Modulo per la presentazione delle osservazioni per i piani/programmi/progetti sottoposti a procedimenti di valutazione ambientale di competenza statale

Valutazione di Impatto Ambientale (VIA) – art.24 co. 3 D. Lgs. 152/2006 e s.m.i.

Codice procedura// ID 10772 Nuovo parco eolico denominato "Energia Monte Petralta" della potenza nominale complessiva di 30 MW e relative opere connesse, tra cui un nuovo elettrodotto aereo AT 132 kV, di lunghezza superiore ai 10 km, da realizzare nei comuni di Sestino (AR), Badia Tedalda (AR), Carpegna (PU), Borgo Pace (PU) e Mercatello sul Metauro (PU).

Figura 1 – Mappa degli impianti in progetto

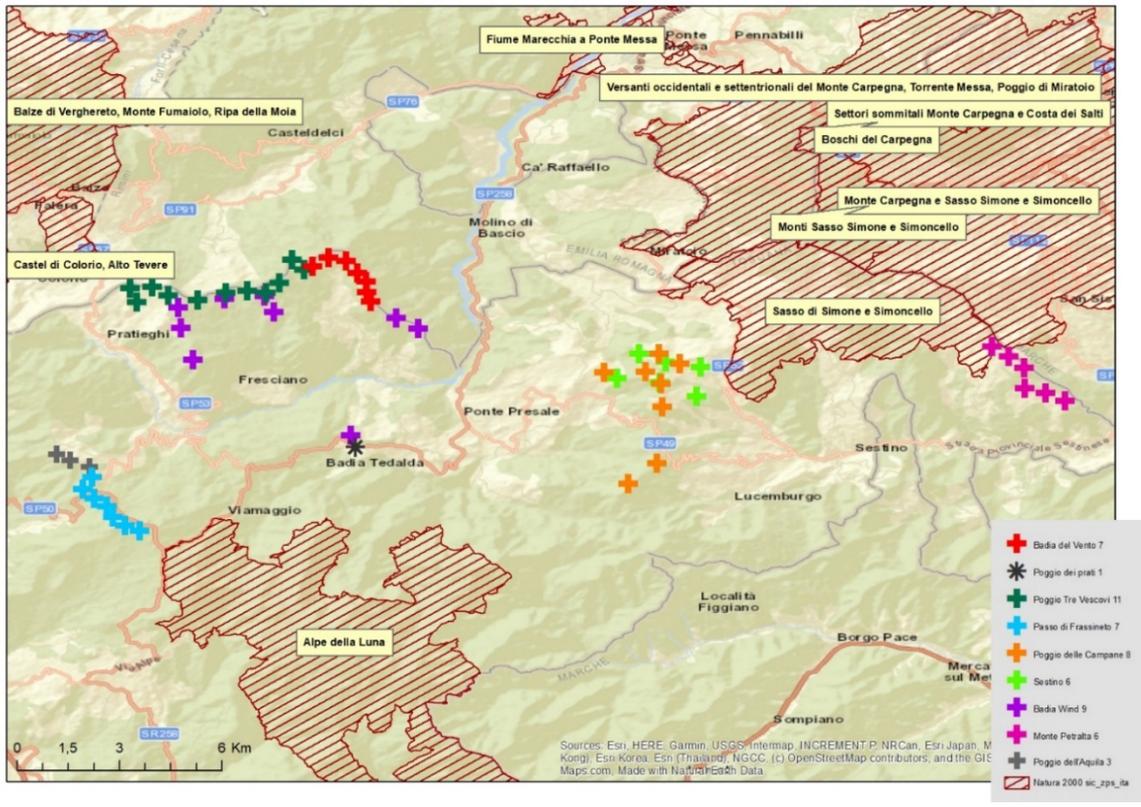
Un ulteriore aspetto da rilevare è che questo impianto va a sommarsi a diversi altri progetti di eolico industriale che insistono nell’area dell’alta Valtiberina, della Valmarecchia, e della Valle del Foglia, tutti con un impatto irreversibile nel territorio date le enormi dimensioni. Alle 6 pale di oltre 200 metri del progetto in oggetto si devono sommare (Fig.1):

- le 7 pale di 180 m dell’impianto “Badia del Vento” proposto dalla società FERA S.r.l. (iter autorizzativo in corso presso la Regione Toscana);
- le 7 pale da 180 m dell’impianto “Passo di Frassineto” presentato dalla stessa società (iter autorizzativo in corso presso la Regione Toscana);
- le 2 pale proposte da Società Orchidea Preziosi S.p.A. e Bigiarini Silvio presso il Poggio dell’Aquila;
- 1 pala proposta da ENIT S.a.s. presso il Poggio dell’Aquila;
- le 11 pale da 180 m dell’impianto “Poggio Tre Vescovi” proposto dalla società BADIA TEDALDA EOLICO s.r.l.;
- le 9 pale del progetto “Badia Wind” della società SCS 09 s.r.l. presso Badia Tedalda;
- le 6 pale eoliche del progetto “Sestino” della società RWE Renewables Italia S.r.l.
- le 8 pale del progetto “Poggio delle Campane” della società Fri-el S.p.a.

Solo alcuni di questi progetti sono stati presi in considerazione dalla società proponente nei suoi documenti (cfr. ELAB.52), mentre dovrebbero esserlo tutti, dato che l'effetto cumulato di questi rischia di trasformare in maniera irreversibile una zona rurale, con il potenziale di attrarre nuovi abitanti e nuove attività economiche di conseguenza, in linea con il trend di trasferimento dalla città alla collina e alla montagna, avviato negli scorsi anni a livello italiano, in aggiunta a quanto già detto sopra riguardo agli aspetti economici.

Fig.3. Simulazione grafica della probabile *core area* (R=6km) della coppia di aquile reali presenti nel Parco Simone e Simoncello in relazione con l'ubicazione dell'impianto eolico di Monte Petralta.

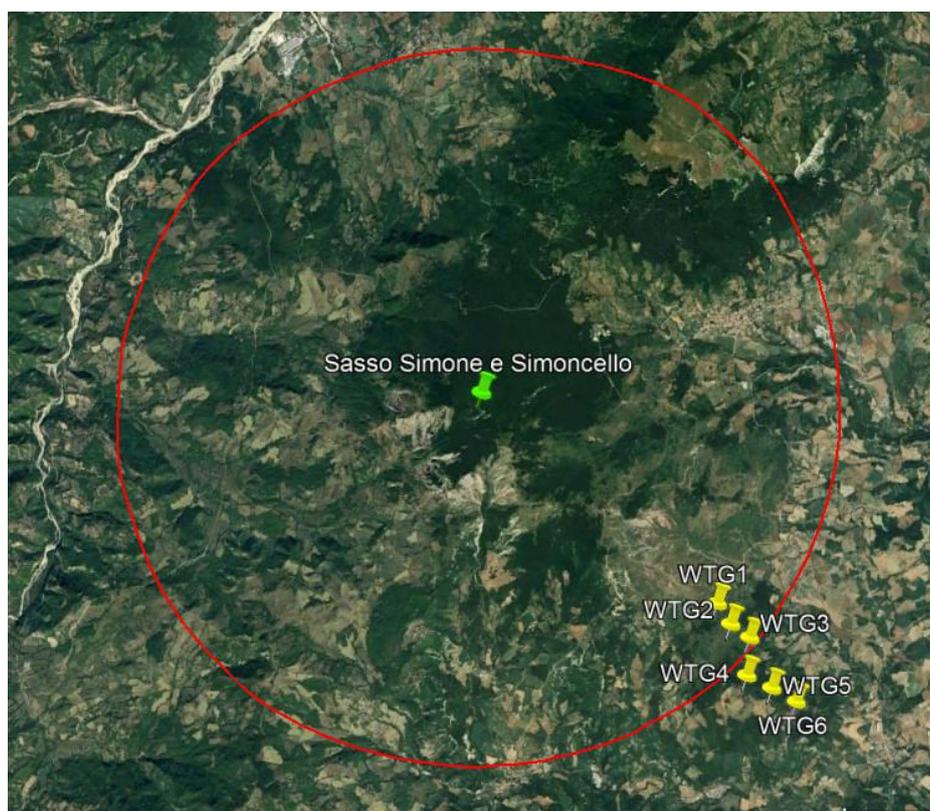
In aggiunta alle gravi lacune concettuali emerse dalla lettura dei documenti della società proponente l’impianto in oggetto (vedi Osservazioni 1 e 2), si rileva altresì la disconoscenza di una parte fondamentale dell’ecologia dell’aquila reale: l’esistenza di una zona particolarmente critica comprendente il sito di riproduzione, dove sono ubicati i nidi, denominata *core area*. In questa zona le aquile sono maggiormente presenti in periodo pre-riproduttivo e riproduttivo (gennaio-agosto) dovendo effettuare i voli nuziali, difendere il sito riproduttivo da individui estranei alla coppia, espletare la preparazione del sito prima della deposizione, per poi arrivare alla deposizione stessa delle uova, all’allevamento dei giovani al nido fino al loro involo e successivo addestramento. L’ampiezza di questa zona (*core area*) è di pochi chilometri. Studi appropriati eseguiti con il metodo del radio tracking (McGrady et al., 2002) hanno individuato nell’ampiezza di 6 km la probabile distanza dal sito riproduttivo entro la quale è massima la presenza delle aquile stesse.

In virtù di ciò, in Fig.3 è riportata la simulazione di un cerchio di 6km di raggio con centro nel sistema rupestre del sito Sasso Simone e Simoncello ospitante il sito riproduttivo della coppia di aquile reali. Dalla figura che ne deriva si evince chiaramente l’incompatibilità fra l’impianto eolico e la sopravvivenza della coppia di aquile, risultando addirittura tre torri eoliche a meno di 6 km dalle rupi dei nidi.

Pertanto, alla luce delle tre Osservazioni sopra riportate, appaiono del tutto infondate le risultanze dello Studio di Incidenza riportate nei capitoli 6 e 7 nei quali addirittura si definisce nullo (!) l'impatto verso i siti Natura 2000. Tale infondatezza dei risultati sul rischio verso la fauna riguarda anche le altre specie di rapaci veleggiatori indicati all'inizio di questo documento e cioè il Biancone, il Nibbio reale e il Pecchiaiolo.
